改善措置事項説明図

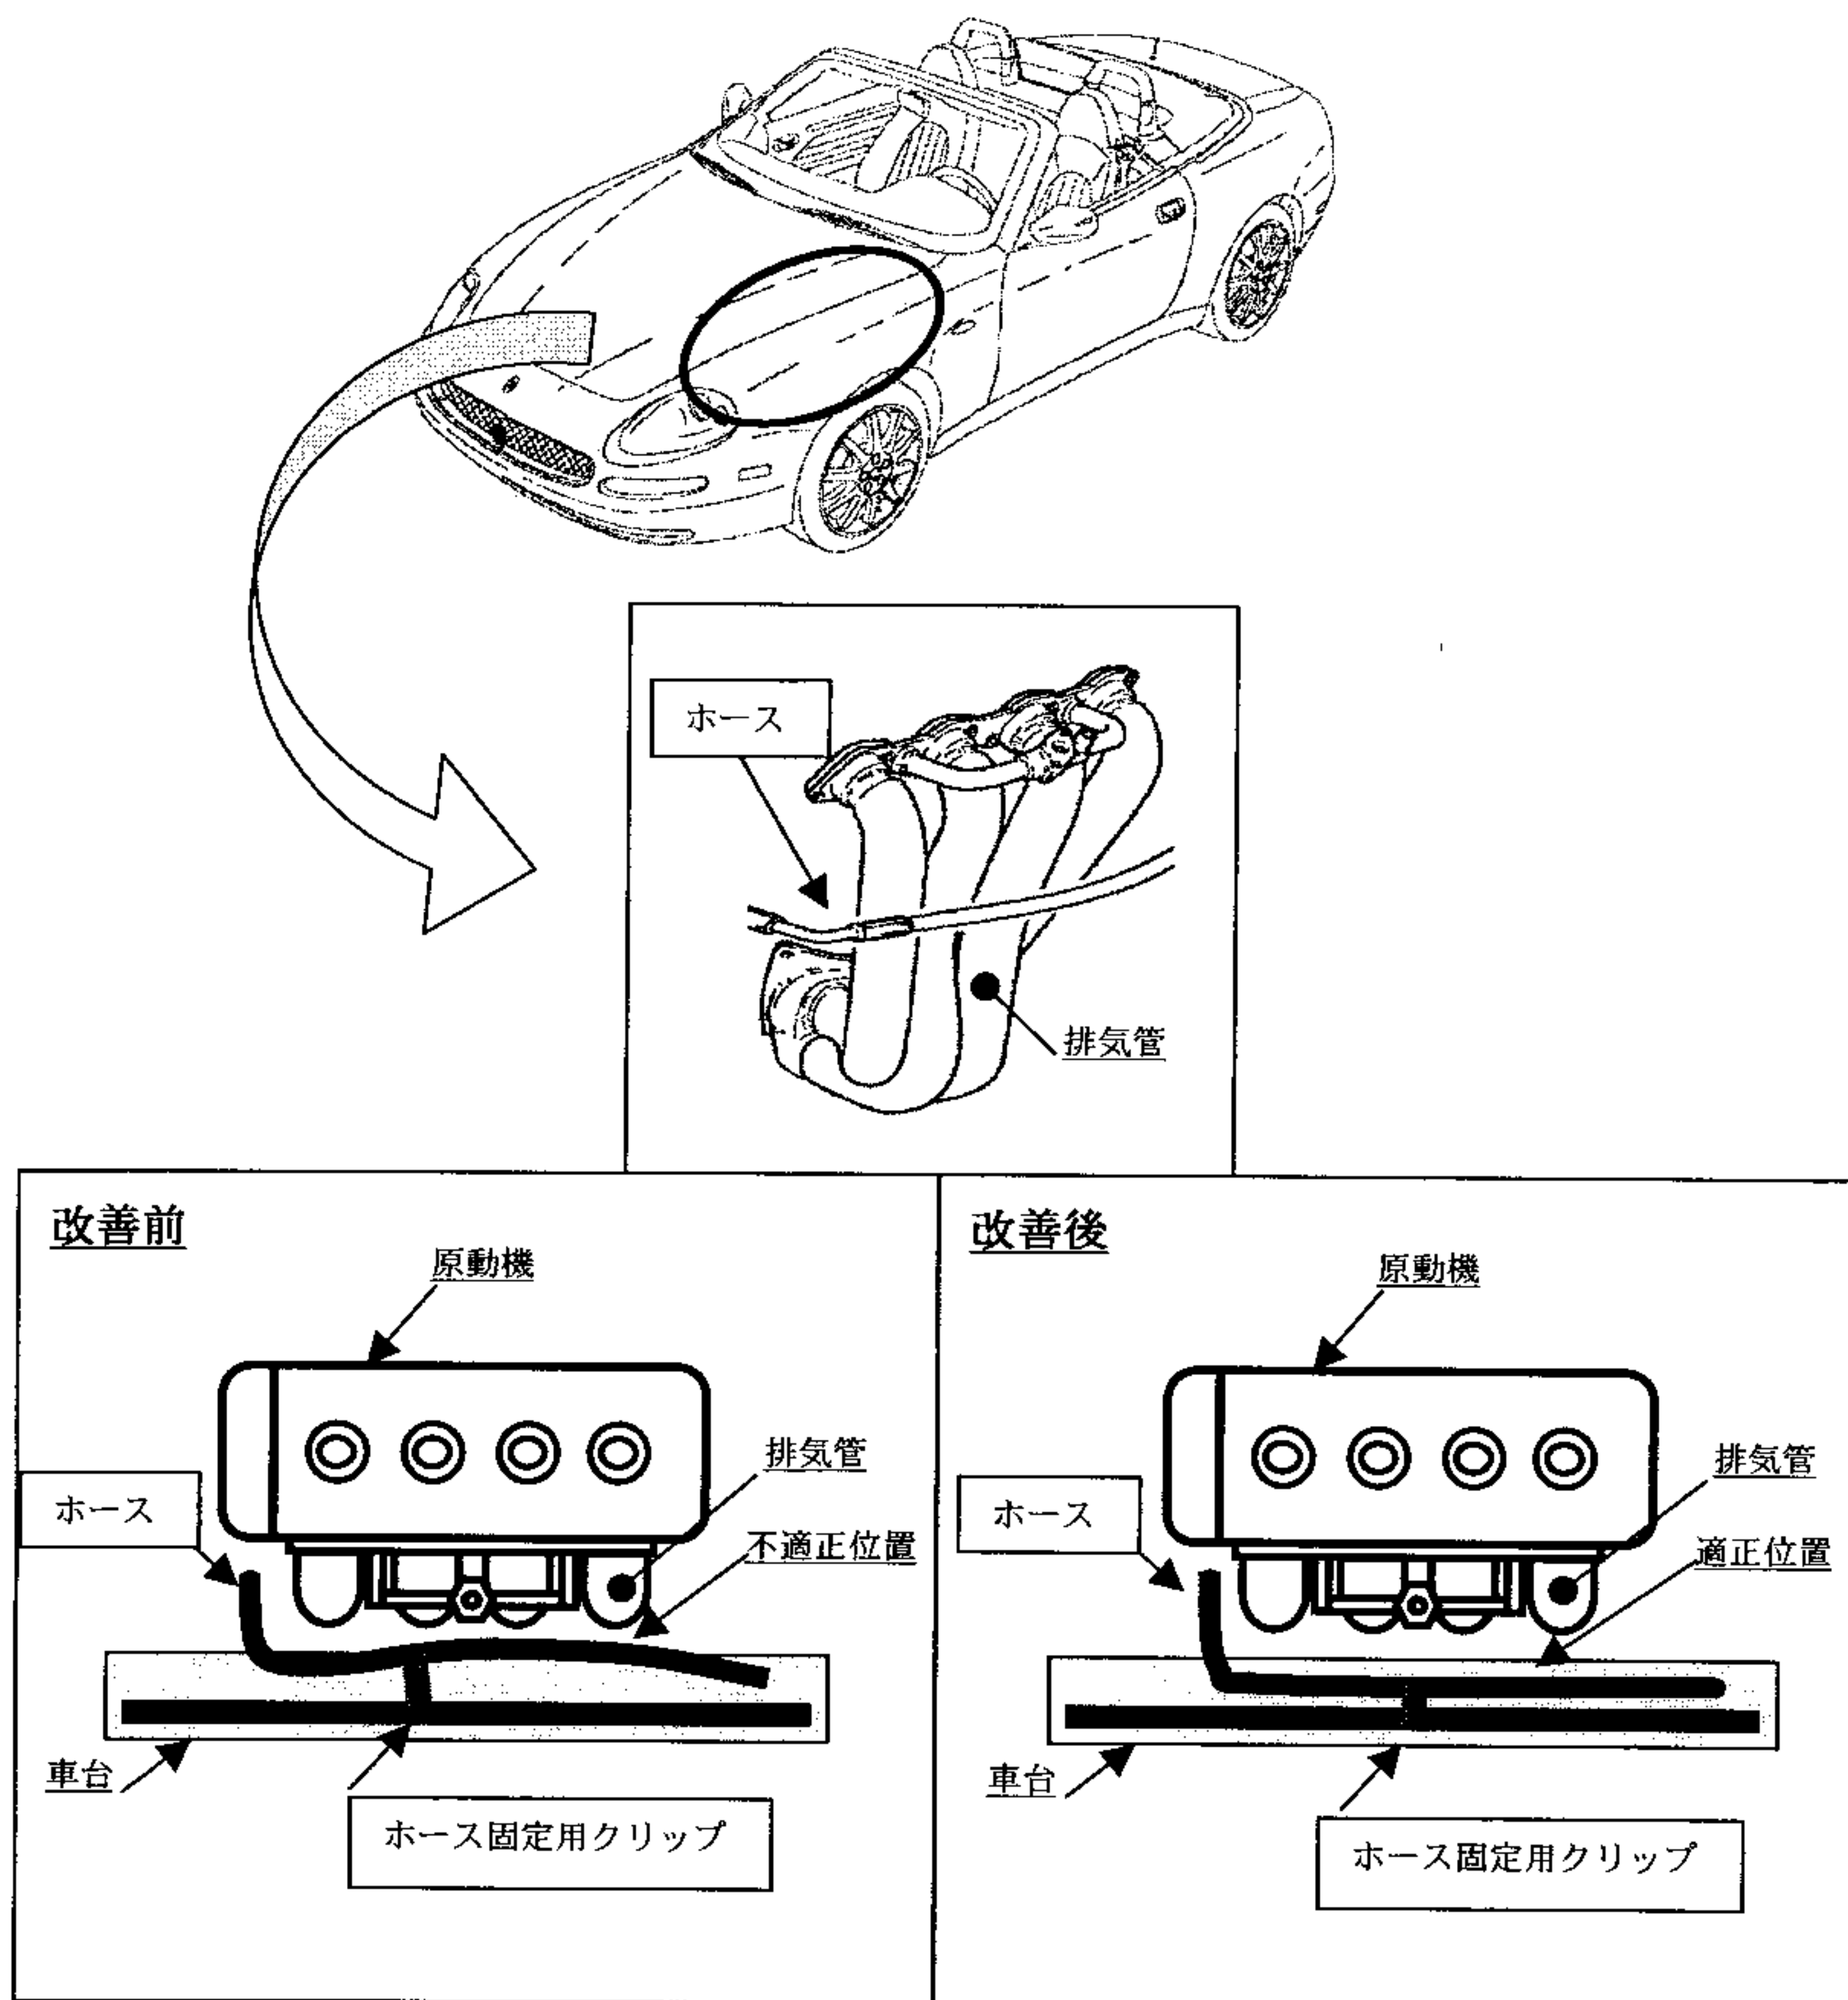
基準不適合箇所

かじ取り装置において、パワーステアリング用油圧ホースの取り回しが不適切なため、当該ホースと排気管との隙間が少ないものがあり、排気管の熱により当該ホースが劣化して損傷し、作動油が漏れることがあり、ハンドルの操作力が増大し、最悪の場合、作動油が排気管に付着して火災に至るおそれがある。

改善の内容

全車両、ホース固定用のクリップを対策品と交換するとともに、ホースに曲がりや損傷があるものは新品と交換する。
